ECH(PCI)SF-F7A 販売終了のお知らせ

弊社製品、StarFabric 準拠 PCI バス拡張シャーシ(ロング×7、電源内蔵) ECH(PCI)SF-F7A を永らくご愛顧いただき、誠にありがとうございます。このたび、同製品の販売を終了させていただくことをお知らせいたします。

1) インレットの位置(寸法単位は、mm です。 図は、4 スロットタイプですが位置は同じです。)

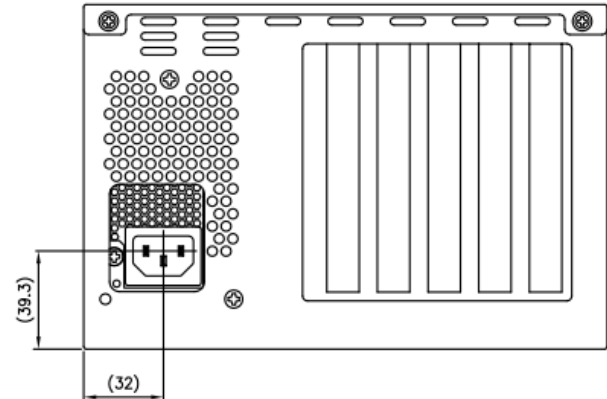
品名: StarFabric 準拠 PCI バス拡張シャーシ(ロング×7、電源内蔵)
 型式/価格: ECH-PCI-SF2-F7A ¥111,300 (税別)
 発売時期: 2014年11月末(予定)
 備考: 筐体の外形寸法、接続コネクタなどが同一であるため、従来システムからの移行が容易です。但し、次項に示す相違点があります。

ECH(PCI)SF-F7A と ECH-PCI-SF2-F7A の相違点

ECH(PCI)SF-F7A

ECH-PCI-SF2-F7A
